Biuletyn Obowiązkowy nr BO - 11/98 MDM1-FOX**Dotyczy :**

Dodatkowej kontroli okuć napędu lotek.

poz. 3, rys. 6 w „Instrukcji Obsługi Technicznej” (wydanie III i wydanie II)

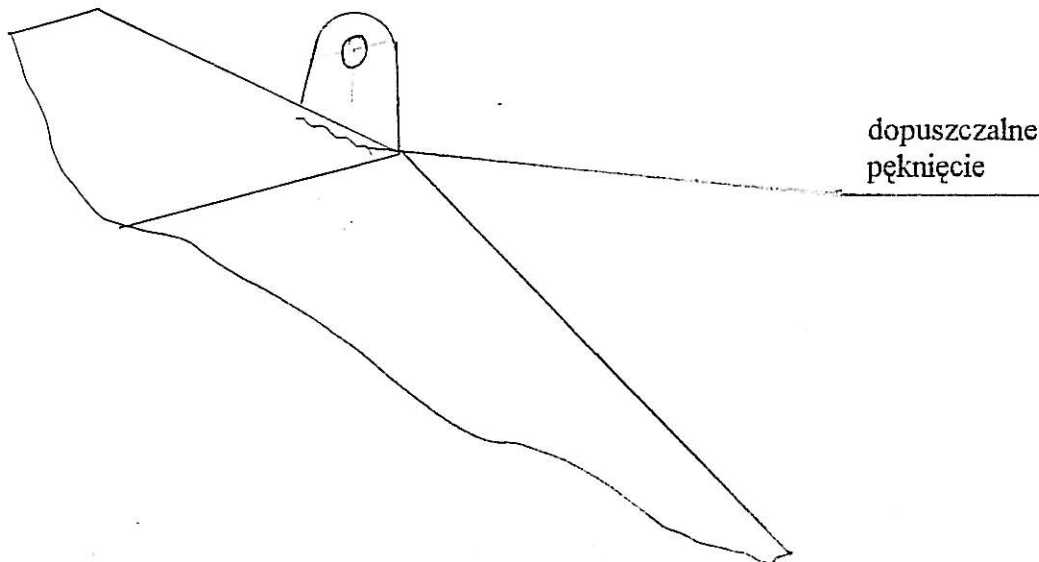
- a) po uprzednim oczyszczeniu lakieru skontrolować, czy na okuciach napędu lotek (część metalowa) nie stwierdza się pęknięć w zaznaczonych na szkicu miejscach, do kontroli użyć szkła powiększającego, przynajmniej x5

- b) po wykonaniu przeglądu oczyszczone elementy zabezpieczyć antykorozyjnie bezbarwnym lakierem epoksydowym (wtedy kolejna kontrola nie musi być związana z oczyszczeniem okucia),
- c) wykonanie kontroli wpisać do książki szybowca,
- d) po ewentualnym stwierdzeniu pęknięć niezwłocznie powiadomić producenta szybowca przesyłając stosowną dokumentację fotograficzną i opisową,

- e) w tym wypadku szybowiec jest zawieszony w lotach do usunięcia stwierdzonych uszkodzeń,
- f) pęknięcia lakieru i znajdującej się pod nim zagęszczonej żywicy na styku okucie - lotka są akceptowane,
